**Verslag huishoudelijke elektrische installatie op laagspanning en zeer lage spanning****Algemeen:**

Referentie: 007-20260630-02	Datum controle: 30/06/2026
Keurder: 007

Eigenaar: Vanoppen Daniël	EAN-code: 541449206005042042
Adres installatie: Martelarenlaan 50, 3500 - Hasselt	Nummer teller(s): 1lgz0568785580
	Distributienetbeheerder installatie: Fluvius
Datum uitvoering installatie:	☒ Vóór 01/10/1981 ☐ Tussen 01/10/1981 en 01/06/2020 ☐ Vanaf 01/06/2020
Type:	☒ Wooneenheid ☐ Niet-huishoudelijk ☐ PV ☐ Batterij ☐ Laadpaal

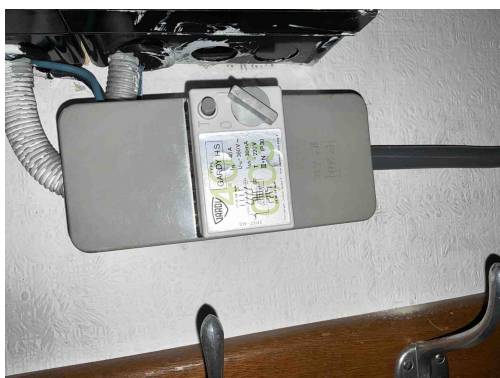
B18 - Het volgnummer is niet op elk bord vermeld (Boek 1: 3.1.3.3).

B29 - Het elektrisch verdeelbord in een huishoudelijke ruimte is niet voorzien van een deur (Boek1: 5.3.5.1).

D08 - De nodige markeringen op de beveiligingstoestellen ontbreken of zijn onleesbaar (Boek 1: 5.3.5.5).

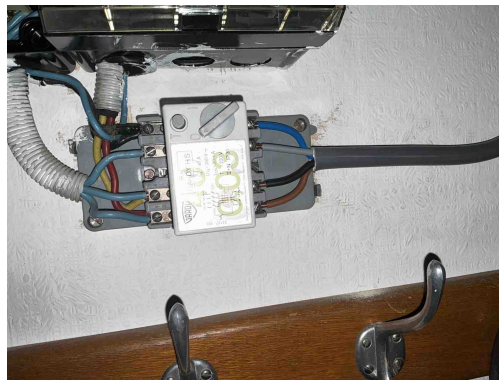
D24 - De differentieelstroombeschermingsinrichtingen die worden geplaatst in huishoudelijke installaties dienen tenminste van het type A te zijn (Boek 1: 5.3.5.3).

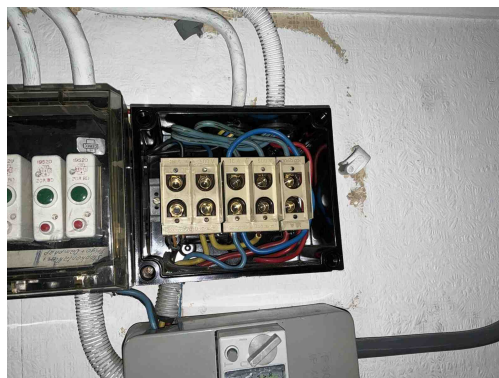
D04 - De hoofddifferentieelstroominrichting is niet verzegelbaar (Boek 1: 4.2.4.3).

C21 - Het gebruik van geleiders van het type VOB, zonder bijkomende afscherming is niet toegestaan (Boek 1: 5.2.9.6).

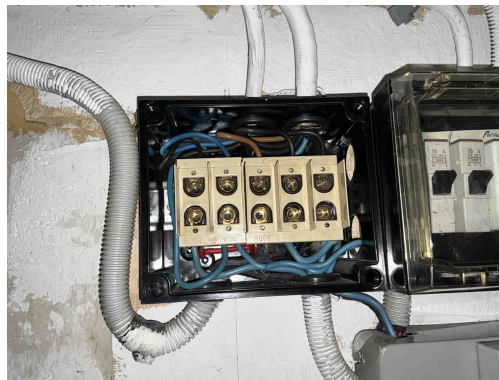
B30 - De houder van de beveiliging in een huishoudelijke ruimte is niet voorzien van aangepaste kalibreerelementen (Boek1: 5.3.5.5).

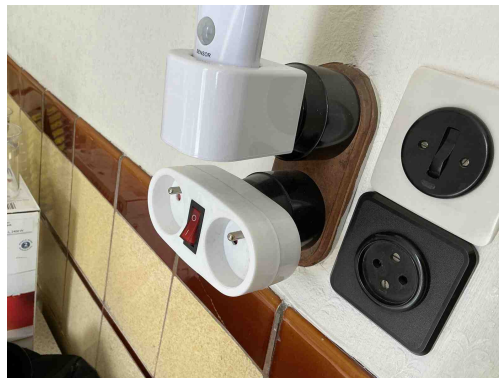
B30 - De houder van de beveiliging in een huishoudelijke ruimte is niet voorzien van aangepaste kalibreerelementen (Boek1: 5.3.5.5).

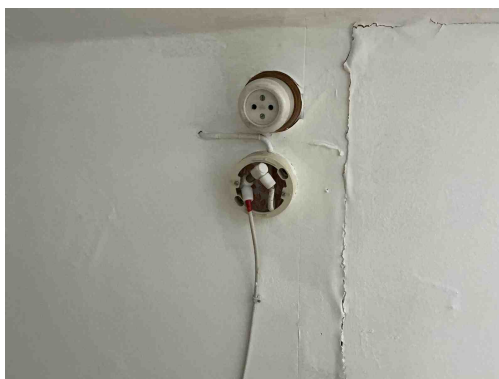
T13 - Opbouwcontactdozen en/of -schakelaars zonder achterplaatje mogen niet rechtstreeks op een brandbare ondergrond bevestigd worden (Boek 1: 4.3.3.5).

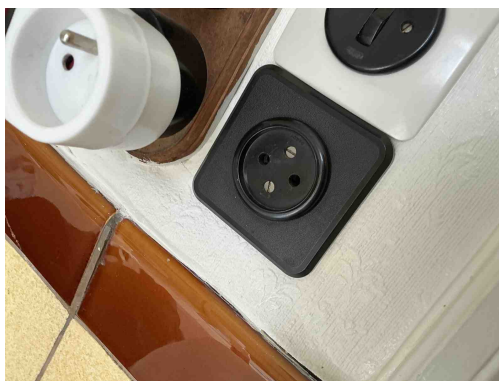
T13 - Opbouwcontactdozen en/of -schakelaars zonder achterplaatje mogen niet rechtstreeks op een brandbare ondergrond bevestigd worden (Boek 1: 4.3.3.5).

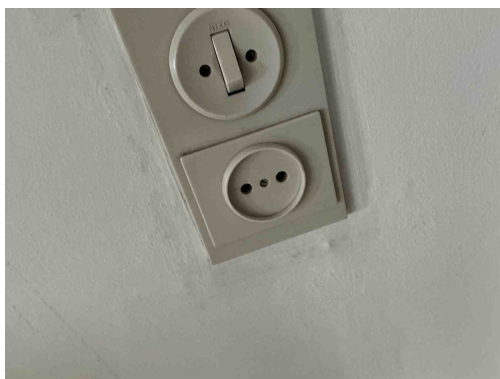
T11 - De contactdozen waarvan de toegekende stroomsterkte maximaal 16A en de toegekende spanning maximaal 250V bedraagt en niet bedoeld zijn voor de voeding van een of meerdere verbruikstoestellen voor een specifiek doel en niet geplaatst zijn in of op schakel- en verdeelborden, beschikken niet of IPXX-D (incl. gemeenschappelijke delen residentieel geheel) (Boek 1: 4.2.2.3/5.3.5.2).

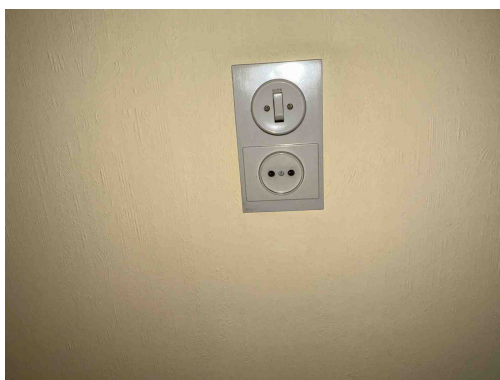
T11 - De contactdozen waarvan de toegekende stroomsterkte maximaal 16A en de toegekende spanning maximaal 250V bedraagt en niet bedoeld zijn voor de voeding van een of meerdere verbruikstoestellen voor een specifiek doel en niet geplaatst zijn in of op schakel- en verdeelborden, beschikken niet of IPXX-D (incl. gemeenschappelijke delen residentieel geheel) (Boek 1: 4.2.2.3/5.3.5.2).

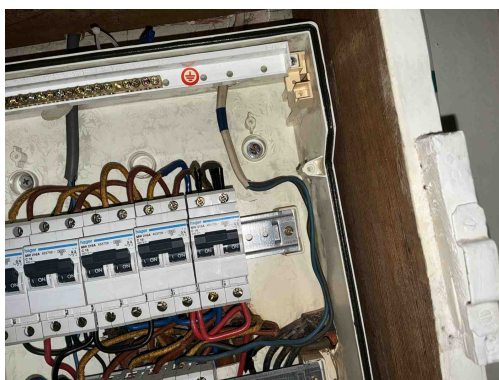
B06 - Het elektrisch verdeelbord heeft niet de minimale beschermingsgraad IPXX-B in een gewone ruimte (Boek 1: 4.2.2.3).

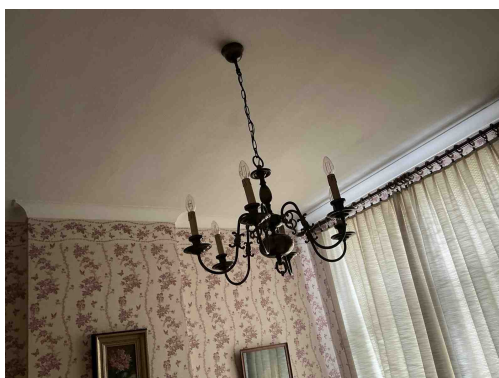
T21 - Het elektrisch materieel is niet geplaatst volgens de voorschriften van de fabrikant/ regels van goed vakmanschap . (Boek 1: 1.4.1.3)

Opmerking: Ophangvijzen

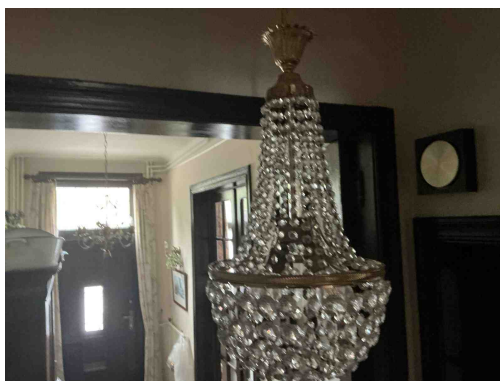
Klasse 0 toestellen

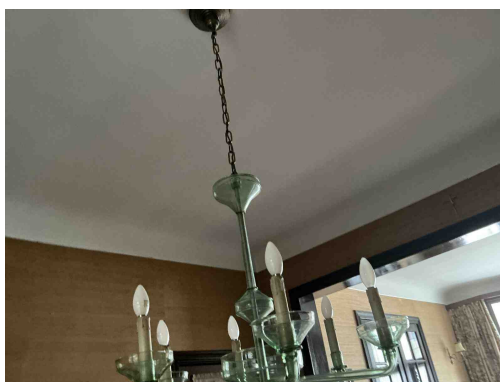
Klasse 0 toestellen

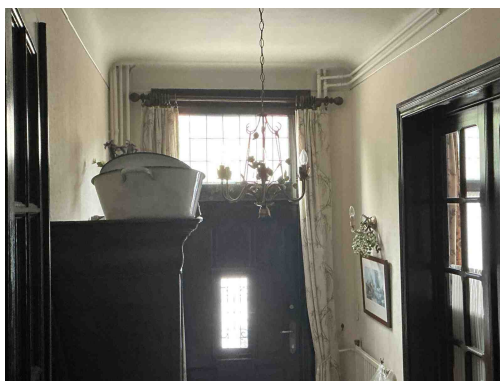
Klasse 0 toestellen

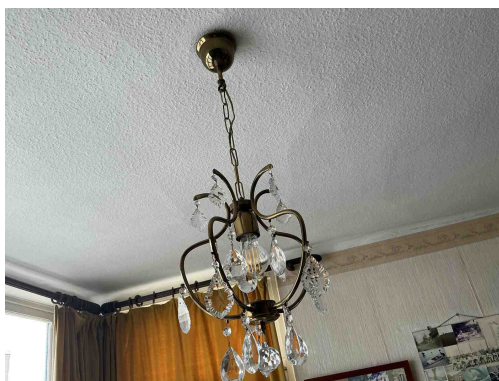
Klasse 0 toestellen

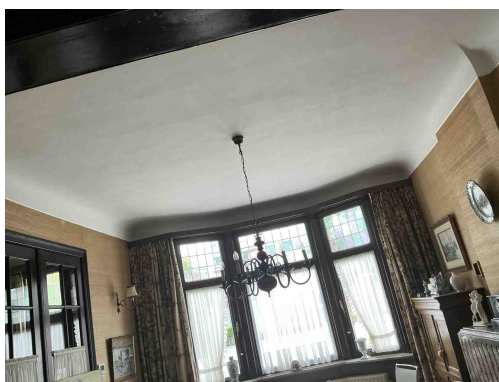
Klasse 0 toestellen

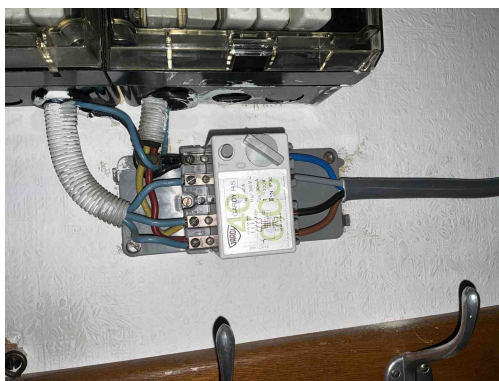
Klasse 0 toestellen
